Expediente: **051480444611**
Radicado: **RE-01105-2026**
Sede: **SANTUARIO**
Dependencia: **Grupo Recurso Hídrico**
Tipo Documental: **RESOLUCIONES**
Fecha: **10/04/2026** Hora: **22:02:55** Folios: **3**

POR MEDIO DE LA CUAL SE ADOPTAN UNAS DETERMINACIONES

Que en ejercicio de las funciones de evaluación, control y seguimiento al uso y aprovechamiento de los recursos naturales renovables conferidas por la Ley 99 de 1993, funcionarios de la Corporación, evaluaron la información presentada mediante Oficio CE-01165-2026, se generó el Informe Técnico **IT-01400-2026** del 13 de marzo de 2026, del cual es pertinente transcribir los siguientes apartes:

Imagen 3. Resultados modelación HCANALES.

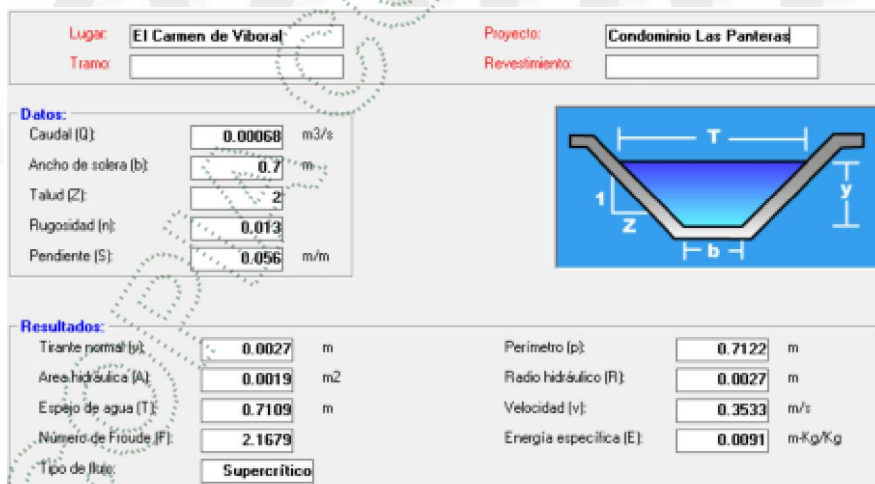
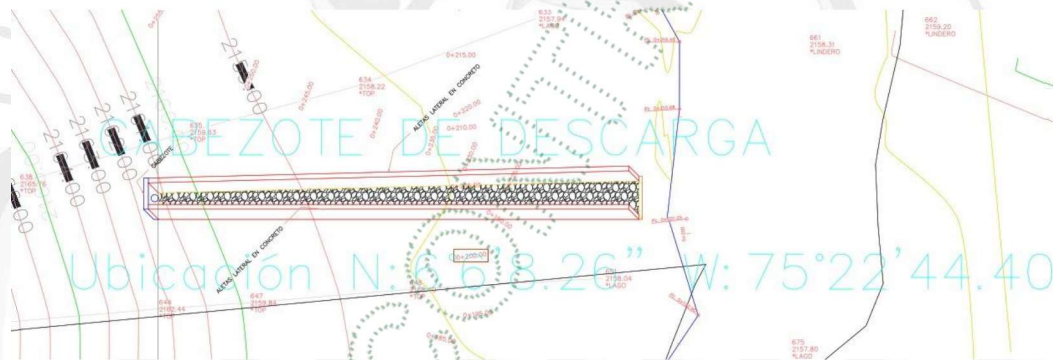
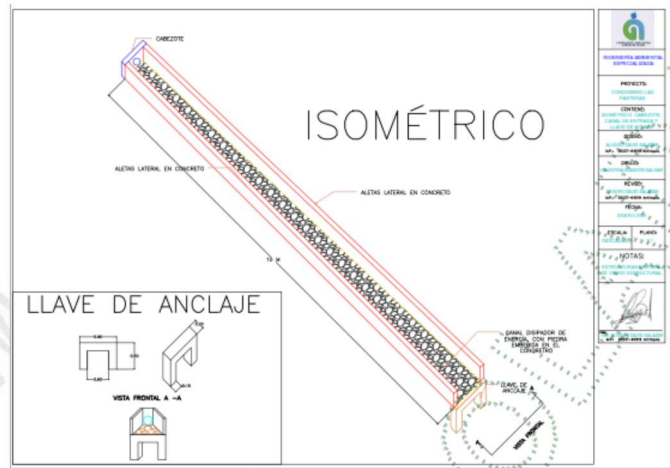
En la siguiente imagen, se evidencian los datos y resultados del programa de modelación "HCANALES" en el que diseñó el canal de entrega del agua residual

Dado a lo anterior, el canal fue diseñado para evacuar un caudal de 0.68 L/s, con una pendiente de 5.6% y una solera de 0.7m por facilidad constructiva, así mismo, para fines constructivos se propone taludes de 20 cm de altura.

Adicionalmente, se proyecta la construcción de una llave de anclaje en el tramo final del canal de descarga, con el fin de garantizar la estabilidad estructural del sistema y prevenir procesos de socavación en la zona de entrega del efluente.

- El interesado, mediante oficio con radicado N° CE-01165-2026 del 22 de enero del 2026 remite respuesta a los requerimientos estipulados en la Resolución N° RE-05549-2025 del 10 de diciembre del 2025, en donde se remiten los respectivos planos y memorias de cálculo asociadas a las estructuras de descargá y disipación, documento en el cual se aclara que la estructura de disipación cubrirá los 10 metros existentes entre el cabezote de descarga y la fuente hídrica, la cual cuenta con disipación tipo enrocado, una pendiente de 5.6%, una solera de 0.7m y taludes de 20 cm en cada lado, acoplada con una llave de anclaje para evitar socavación y garantizar estabilidad estructural."

ARTICULO TERCERO: AUTORIZAR la ocupación de cauce para la construcción de la infraestructura de entrega del vertimiento al cuerpo de agua, la cual estará conformada por un cabezote de descarga en concreto de 21 MPa, con tubería de 6" de diámetro, acoplada con una canal de disipación tipo enrocado, una pendiente de 5.6%, una solera de 0.7m y taludes de 20 cm en cada lado, ajustada con una llave de anclaje para evitar socavación y garantizar estabilidad estructural.
